CONCORRÊNCIA Nº 002/2019

PERGUNTAS E RESPOSTAS N. 7

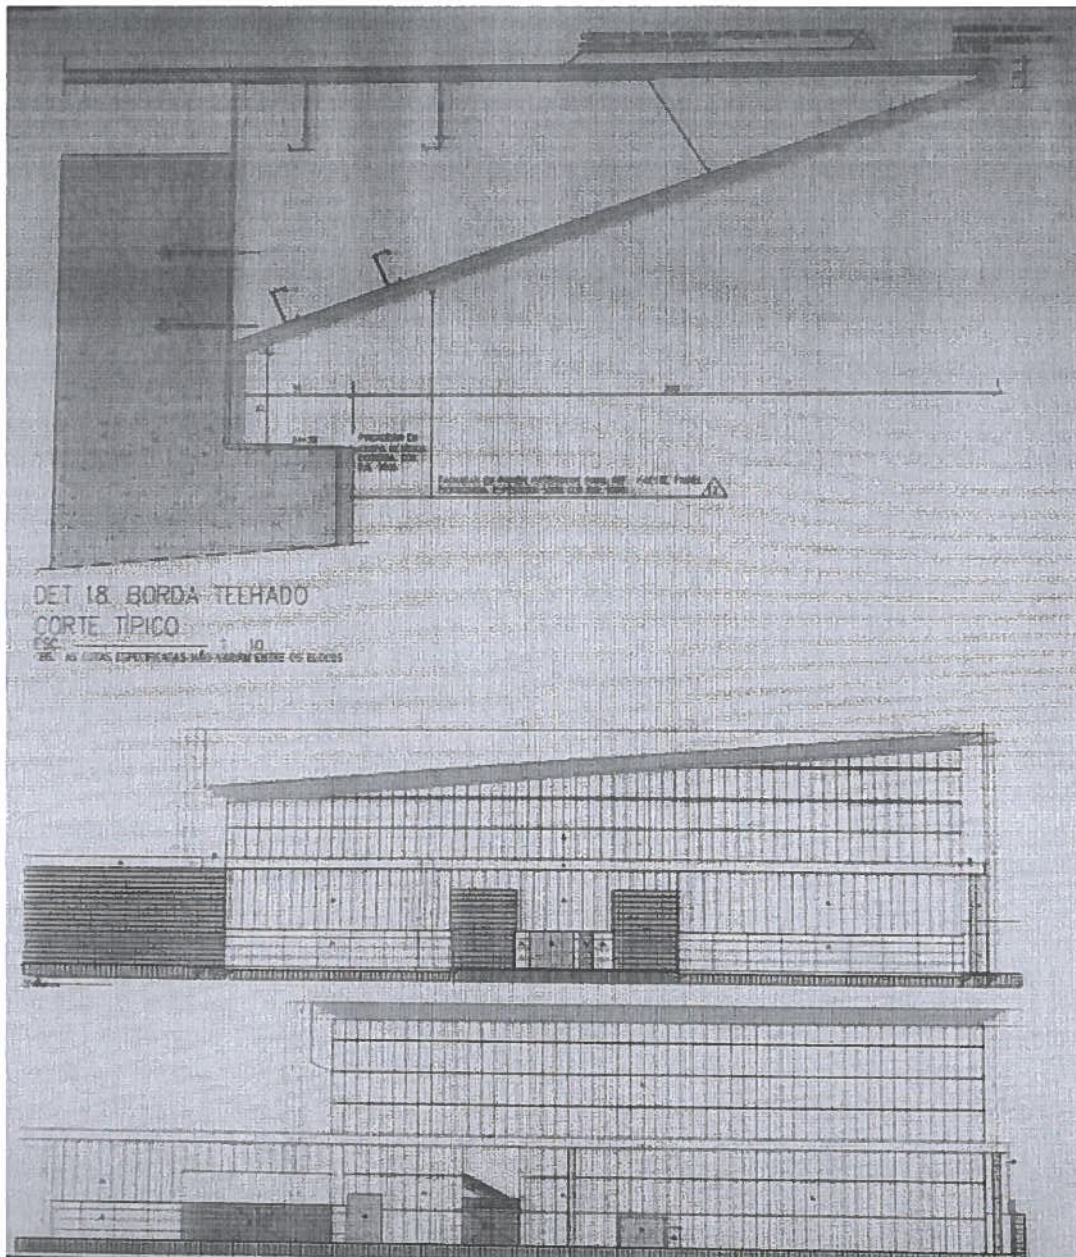
PERGUNTA 97: De acordo com o detalhe e descritivo da cobertura em telha metálica abaixo, solicitamos esclarecimentos:

11.2 COBERTURA EM TELHA METÁLICA (DUPLA CAMADA), COM ENCHIMENTO EM POLIURETANO (ESPES. 50 MM), SENDO TELHA SUPERIOR EM AÇO PRÉPINTADO # 0,50 MM, E TELHA INFERIOR EM AÇO PRÉ-PINTADO # 0,50 MM, AMBAS NA COR BRANCA M2 4.220,00

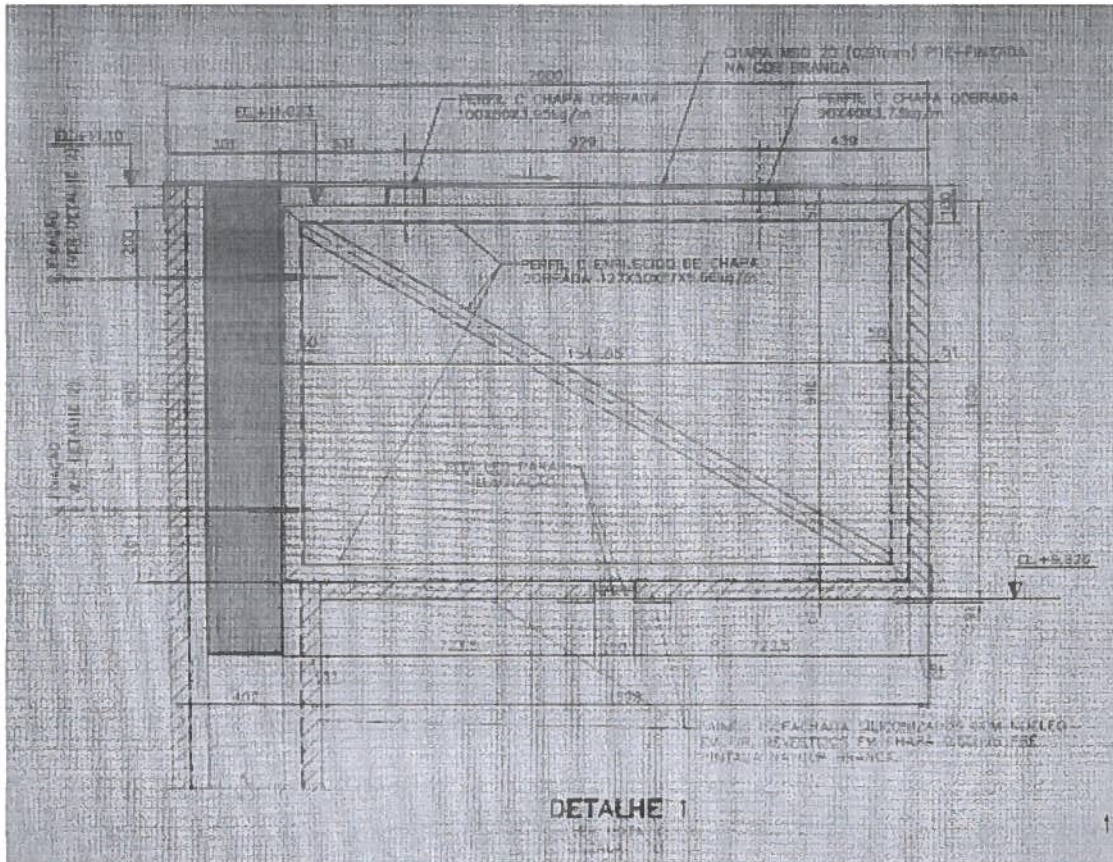
PERGUNTA 99: Outros serviços pertencentes à curva A, indicados abaixo, não foram especificados para sua completa execução, portanto sem a devida remuneração de todos os itens necessários, tais como: Cantoneiras em chapa metálica para formação e arremate dos cantos, arremates, pingadeiras, etc. (ver detalhes abaixo referentes ao projeto). Assim perguntamos, como serão remunerados esses itens não inclusos na planilha de preços unitários?

REVESTIMENTO DAS VIGAS METÁLICAS EM PAINÉIS ISOTÉRMICOS COM NÚCLEO PUR (ESPUMA RÍGIDA DE POLIURETANO), DENSIDADE MÉDIA DE 38 A 40 KG/M³, CONDUTIVIDADE TÉRMICA DE 0,022W/M.K E CLASSIFICAÇÃO TIPO R1 RETARDANTE A CHAMA (NORMA ABNT-NBR 7358). REVESTIMENTO DO NÚCLEO EM CHAPA DE AÇO MICROFRISADO PRÉ-PINTADO NA COR BRANCA, FACE SUPERIOR CROMATIZADA COM PRIMER EPÓXI (4 A 6 MICRONS), ACABAMENTO COM PINTURA EM POLIÉSTER (18 A 22 MICRONS) E FACE INFERIOR CROMATIZADA COM PRIMER EPÓXI (4 A 6 MICRONS). REF.: ISOESTE, PAINÉL ISOFACHADA, COR RAL 9003, OU SIMILAR DE IGUAL OU MELHOR QUALIDADE. M2 8.767,71

FECHAMENTO DE ALVENARIA E/OU ESTRUTURA DE CONCRETO OU METÁLICA EM PAINÉIS ISOTÉRMICOS COM NÚCLEO PUR (ESPUMA RÍGIDA DE POLIURETANO), DENSIDADE MÉDIA DE 38 A 40 KG/M³, CONDUTIVIDADE TÉRMICA DE 0,022W/M.K E CLASSIFICAÇÃO TIPO R1 RETARDANTE A CHAMA (NORMA ABNT-NBR 7358). REVESTIMENTO DO NÚCLEO EM CHAPA DE AÇO MICROFRISADO PRÉ-PINTADO NA COR BRANCA, FACE SUPERIOR CROMATIZADA COM PRIMER EPÓXI (4 A 6 MICRONS), ACABAMENTO COM PINTURA EM POLIÉSTER (18 A 22 MICRONS) E FACE INFERIOR CROMATIZADA COM PRIMER EPÓXI (4 A 6 MICRONS). REF.: ISOESTE, PAINÉL ISOFACHADA, COR RAL 9003, OU SIMILAR DE IGUAL OU MELHOR QUALIDADE. M2 8.610,53

RESPOSTA 99: O projeto executivo destas vigas é escopo do objeto da contratação. No custo a ser apresentado para o item, deverão estar inclusos todos os materiais, insumos, mão de obra, equipamentos, etc., necessários à perfeita execução dos trabalhos. Cabe aqui também, as mesmas observações anteriormente apresentadas.
